品番	TMGG40QEWZ	品名	壁付サーモスタット混合水栓	2 / 3
----	------------	----	---------------	-------

金具補修品互換性情報	製品の前期型品・後期型品を識別し、それぞれに対応した補修品を選定してください。	2_A1_0068
件名	シャワー部の形状変更に伴う、フィルター、Oリングの変更	
対象製品	TEM47EW・THYC49H・TMF40EWF・TMF49E3W・TMF49E3WR・TMF49EW・TMGG40EW TMGG40LEW・TMGG40LEWR・TMGG40QEW・TMGG40SEW・TMGG40SEWR・TMGG46EW TMY240EW・TN118EWLL1 B・TN118EWLL2 B・TUM44EW B 他

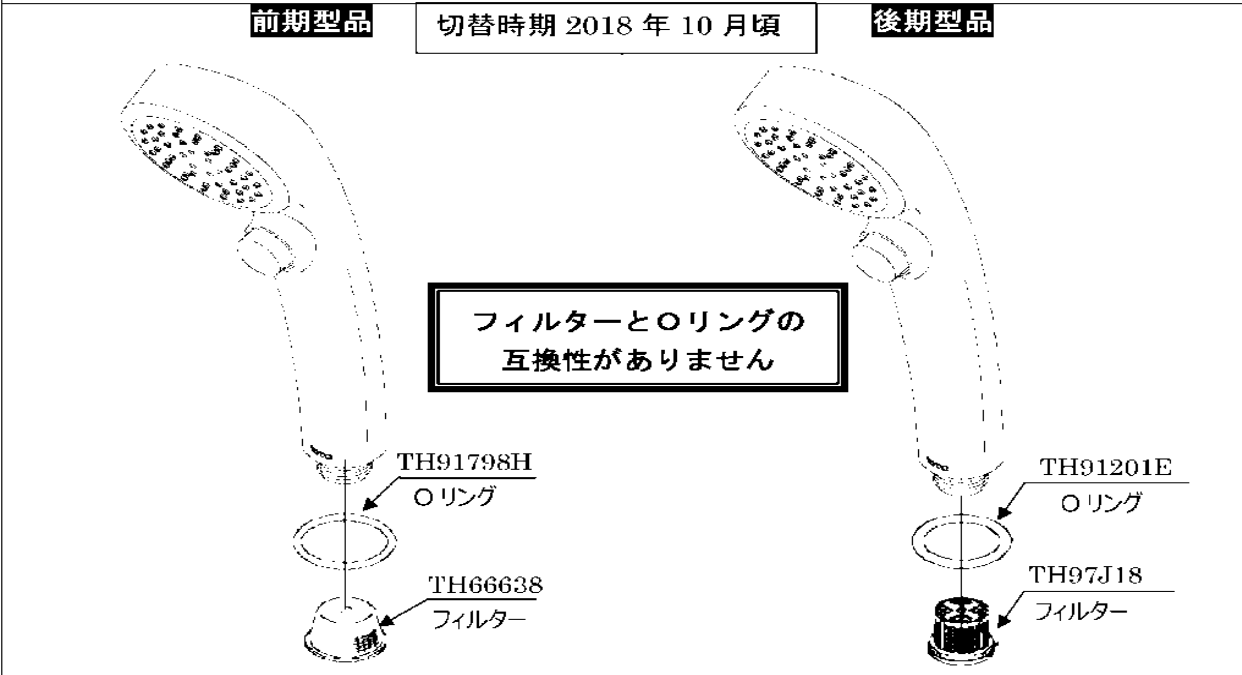
- ・【金具補修品互換性情報】シャワー部の形状変更に伴う、フィルター、Oリングの変更
